REGULAÇÃO RELATÓRIO TÉCNICO DE FISCALIZAÇÃO N. 1033/2026 – RTF

Fiscalização nos Sistema de
Abastecimento de Água e Sistema de
Esgotamento Sanitário de Araricá/RS,
regulado pela AGESAN-RS.

TNC N.: 1033/2026

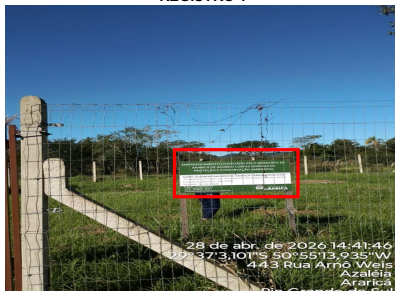
NC	CÓDIGO DA NC	UNIDADE	ESTAÇÃO DE TRATAMENTO DE ESGOTO - Arno Weiss
3	E2.1	CONSTATAÇÃO	A placa da licença de operação instalada na unidade indica processo cujo prazo de validade está vencido.
GRUPO	PRAZO	NÃO CONFORMIDADE	ETE não possui licença de operação ou possui licença de operação vencida.
2	180 dias	OBSERVAÇÃO	L.O vigente n. 014/2026 item 7.1

7. Quanto a publicidade da licença:

7.1 Deverá ser fixada, em local de fácil visibilidade, para efeitos de fiscalização.

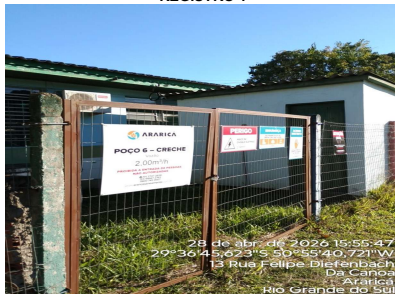
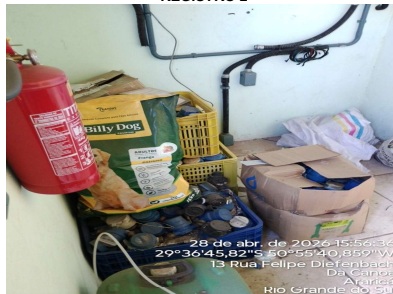
NC	CÓDIGO DA NC	UNIDADE	CAPTAÇÃO SUBTERRÂNEA - Poço 6 (Creche)
6	A2.10	CONSTATAÇÃO	Acúmulo de resíduos na unidade.
GRUPO	PRAZO	NÃO CONFORMIDADE	Acúmulo de resíduos em local inapropriado e/ou armazenamento inadequado.
2	90 dias	OBSERVAÇÃO	-

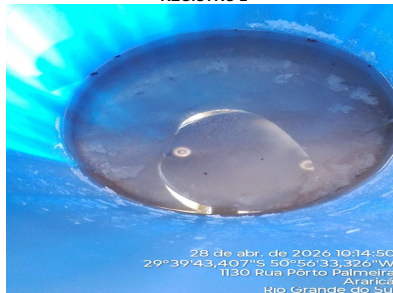
NC	CÓDIGO DA NC	UNIDADE	ESTAÇÃO DE TRATAMENTO DE ÁGUA
11	A4.17	CONSTATAÇÃO	Água acumulada em tina fora de operação, possibilitando a formação de vetores.
GRUPO	PRAZO	NÃO CONFORMIDADE	Não proporcionar a segurança das edificações e dos operadores.
2	180 dias	OBSERVAÇÃO	-

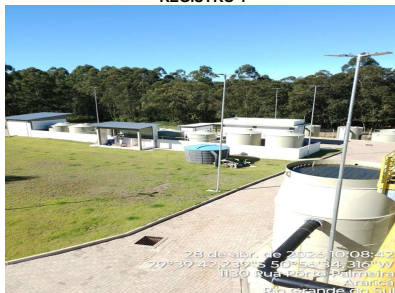
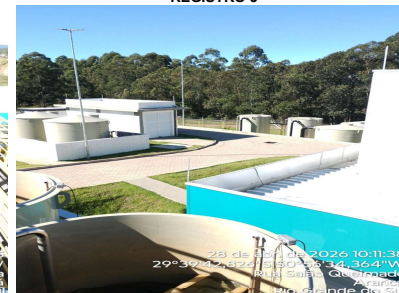
NC	CÓDIGO DA NC	UNIDADE	ESTAÇÃO DE TRATAMENTO DE ÁGUA
13	A4.18	CONSTATAÇÃO	Ausência de evidência de mapa de risco ou outra técnica ou ferramenta na unidade.
GRUPO	PRAZO	NÃO CONFORMIDADE	Não proporcionar a segurança das edificações e dos operadores.
2	180 dias	OBSERVAÇÃO	-

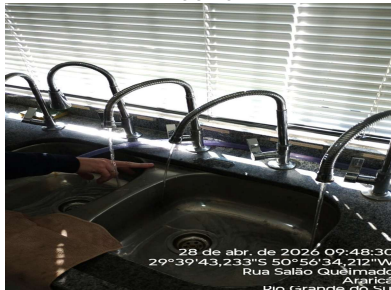
NC	CÓDIGO DA NC	UNIDADE	LABORATÓRIO OPERACIONAL
17	A6.24	CONSTATAÇÃO	Ausência de evidência de mapa de risco ou outra técnica ou ferramenta no local.
GRUPO	PRAZO	NÃO CONFORMIDADE	Não proporcionar a segurança das edificações e dos operadores.
2	180 dias	OBSERVAÇÃO	-

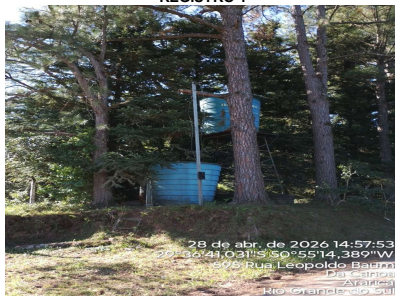
NC	CÓDIGO DA NC	UNIDADE	RESERVATÓRIO - R 09
25	-	CONSTATAÇÃO	No momento da fiscalização, foi informado à equipe da AGESAN-RS que este reservatório foi devolvido ao proprietário. No entanto, não foram apresentadas evidências de comprovação deste ato, bem como de o reservatório não compor mais o SAA de responsabilidade da Companhia.
GRUPO	PRAZO	NÃO CONFORMIDADE	Deixar de prestar informações ao órgão fiscalizador.
2	90 dias	OBSERVAÇÃO	-

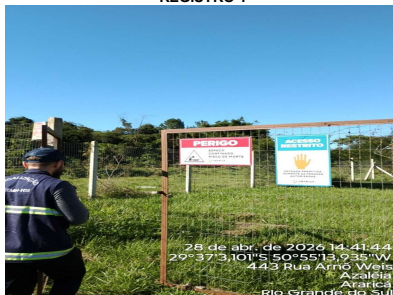
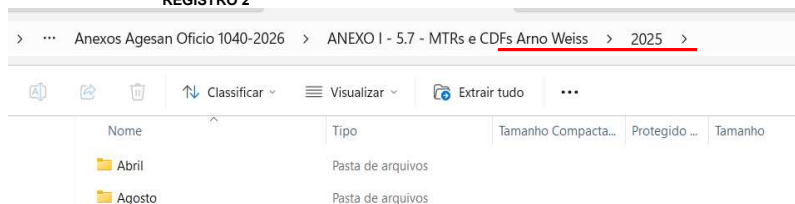
NC	CÓDIGO DA NC	UNIDADE	ESTAÇÃO DE TRATAMENTO DE ESGOTO - Arno Weiss
34	E2.8	CONSTATAÇÃO	Não encaminhar à AGESAN-RS os documentos comprovantes acerca de remoção de lodo da unidade relativo ao ano de 2026, conforme solicitado no Ofício n. 1040/2026 - Aviso de Fiscalização Regular
GRUPO	PRAZO	NÃO CONFORMIDADE	Deixar de prestar informações ao órgão fiscalizatório.
2	90 dias	OBSERVAÇÃO	A Licença de Operação vigente da unidade estabelece periodicidade semestral para remoção de lodo. O último dado encaminhado na pré-fiscalização refere-se a agosto de 2025.

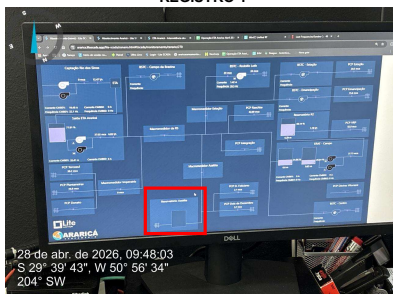
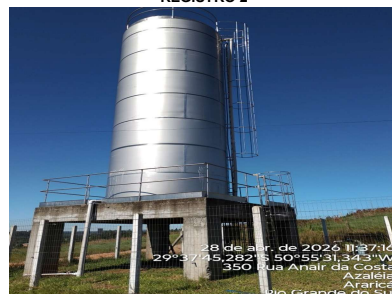
NC	CÓDIGO DA NC	UNIDADE	RESERVATÓRIO - R08 (Azaleia)
35	-	CONSTATAÇÃO	No momento da fiscalização, verificou-se que o nível do reservatório não está representado no supervisório, sendo que a unidade está ativa.
GRUPO	PRAZO	NÃO CONFORMIDADE	Perda de água e/ou não executar redução de perdas.
2	365 dias	OBSERVAÇÃO	-
